**Avis délibéré de la mission régionale d'autorité  
environnementale sur la retenue d'altitude de la Socqua -  
Aménagement de la combe de Coulouvrier - par la société  
Grand Massif des Domaines Skiabiles (GMDS) sur la commune  
de Samoëns (74)  
(2<sup>e</sup> avis)**

**Avis n° 2022-ARA-AP-1322**

**Avis délibéré le 13 mai 2022**

Figure 3: Bassin versant de l'alimentation des retenues - Source : dossier

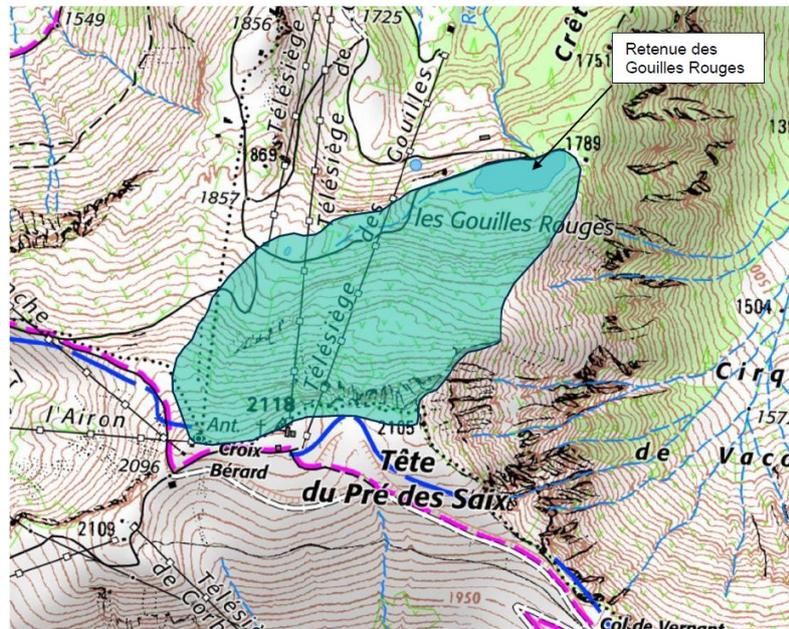
Une note hydrologique « Estimation des apports du ruisseau de la Socqua » de janvier 2021 est présentée. Elle conclut que « Les données estimées indiquent une forte disponibilité de la ressource en eau dès la fin de l'hiver et jusqu'au début de l'été. Ces données sont donc en parfaite adéquation avec le schéma de remplissage estival actuel de la retenue des Gouilles Rouges et de la Socqua, fixé par l'autorisation de la retenue de la Socqua. En effet, l'arrêté prévoit un remplissage de la retenue de la Socqua uniquement durant la période de mi-avril à fin juin, durant laquelle environ 240 000 m<sup>3</sup> sont disponibles. De plus, la période de début mars (fin de production de neige) à mi-avril, avec environ 65 000 m<sup>3</sup> d'eau disponible, suffit à remplir au préalable les 46 000 m<sup>3</sup> de capacité de la retenue des Gouilles Rouges. »

L'exploitant du domaine skiable s'engage à déposer un nouveau dossier auprès de l'administration, s'il souhaitait dans le futur exploiter la retenue à son volume utile.

**L'Autorité environnementale recommande que les impacts d'un prélèvement dimensionné à hauteur de son volume utile soient évalués dès à présent.**

Figure 4: Différence entre tracés des réseaux projetés et tracés réalisés : Source Bilan environnemental des chantiers 2019 –

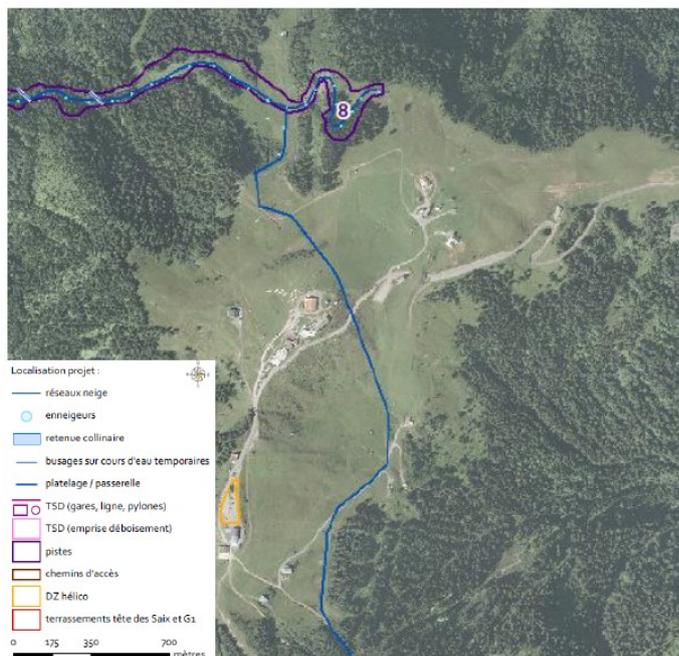
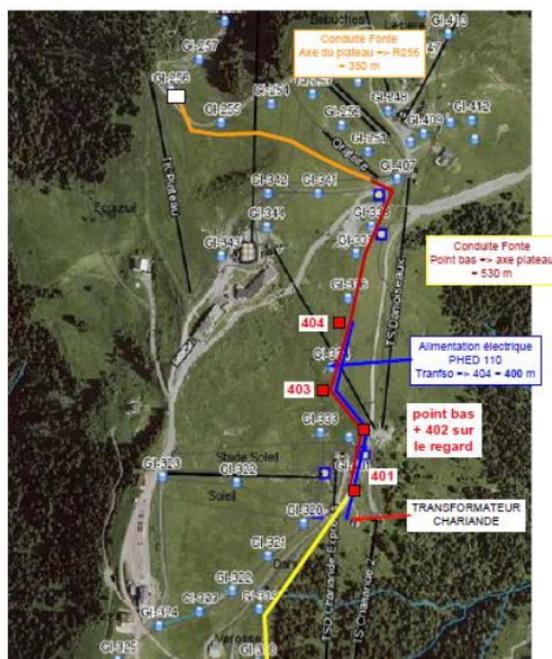
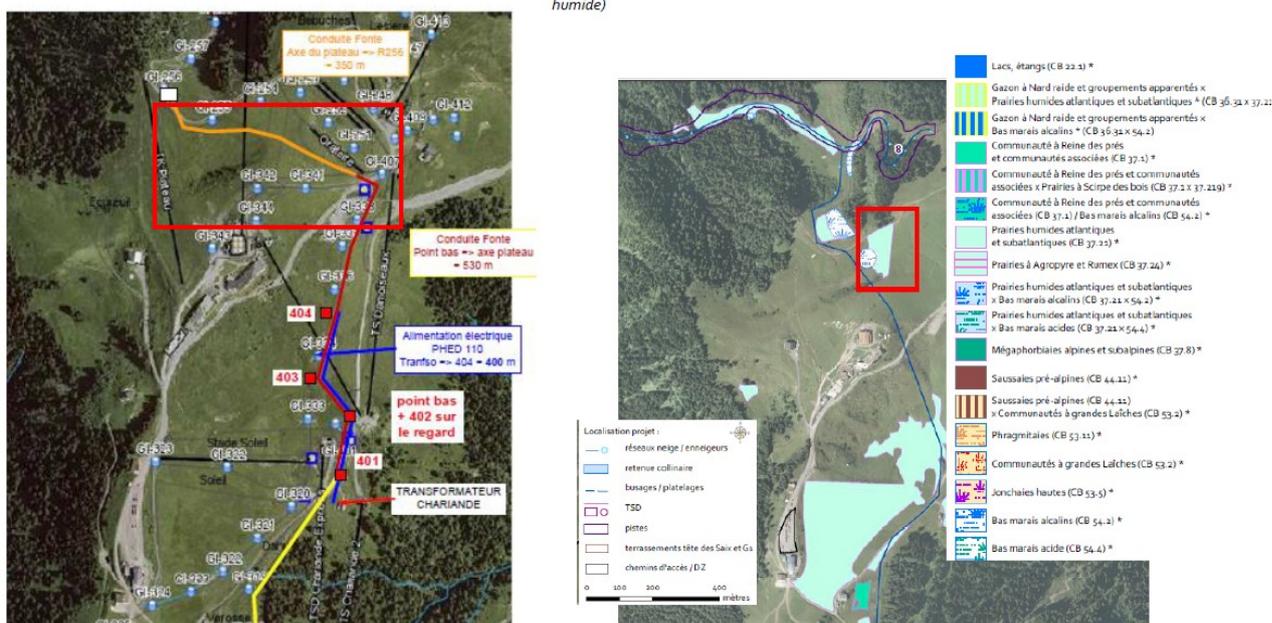
- le respect partiel<sup>21</sup> du tracé des réseaux neiges de l'étude d'impact<sup>22</sup>: une adaptation de tracé a été réalisée sur le secteur plateau des Saix-Aouia : cf figure 4 ;
- la modification des modèles topographiques sur certaines emprises (MR4) :
  - changement de tracé au niveau de l'alpage de la Char, sur la piste 5b, sur demande des propriétaires fonciers ;
  - changement du tracé de la piste au niveau de la zone humide AGR038<sup>23</sup> ;
  - changement de tracé de piste sur la zone humide AGR071<sup>24</sup> ;
- l'abandon<sup>25</sup> de la mise en place de dispositifs destinés à éviter l'afflux des skieurs au niveau du torrent en phase d'exploitation : passerelle sur Verney (MR2) :

21 La majorité du réseau a suivi le tracé initial sauf sur une partie "non conforme au plan projet initial" mais l'adaptation a été réalisée en vue de réduire les impacts environnementaux. Implantation des réseaux neige de manière à éviter au maximum les impacts sur les zones à enjeux (notamment les zones humides) réalisée par AGRESTIS avec l'entreprise Marjollet, GMDS et ABEST le 17/06/2018. Une adaptation de tracé a été réalisée sur le secteur plateau des Saix-Aouia. Il a été décidé lors de la reconnaissance du 8 juillet avec le Maître d'ouvrage et le Maître d'Œuvre sur ce tronçon de passer une partie du réseau neige dans la zone humide au lieu de l'éviter pour les raisons suivantes : le passage du réseau était initialement prévu (sur les plans) en amont de la zone humide : la création du réseau à cet endroit aurait eu un impact sur la zone humide, le tracé initialement prévu étant en devers important ne facilitant pas le travail des engins. De plus étant situé dans la zone d'alimentation de la zone humide, la mise en place du réseau à cet endroit aurait pu créer un effet de drainage. Le plan en annexe illustre le changement.

Les raisons de ces évolutions ne sont pas toutes exposées, leurs conséquences sur l'environnement ne sont pas analysées. Cette situation remet en cause l'assurance que les mesures, y compris celles de suivi, présentées dans le dossier seront mises en œuvre.

**L'Autorité environnementale recommande d'actualiser le dossier par les mesures non réalisées et celles qui restent en attente, d'exposer les raisons ayant conduit à ne pas respecter les prescriptions des autorisations délivrées et d'évaluer les incidences de ce non-respect, et de présenter les mesures qui seront prises pour les éviter ou les réduire, et les compenser si besoin. Elle recommande en outre à l'État d'assurer un contrôle étroit des prescriptions associées aux autorisations en vigueur ou futures.**
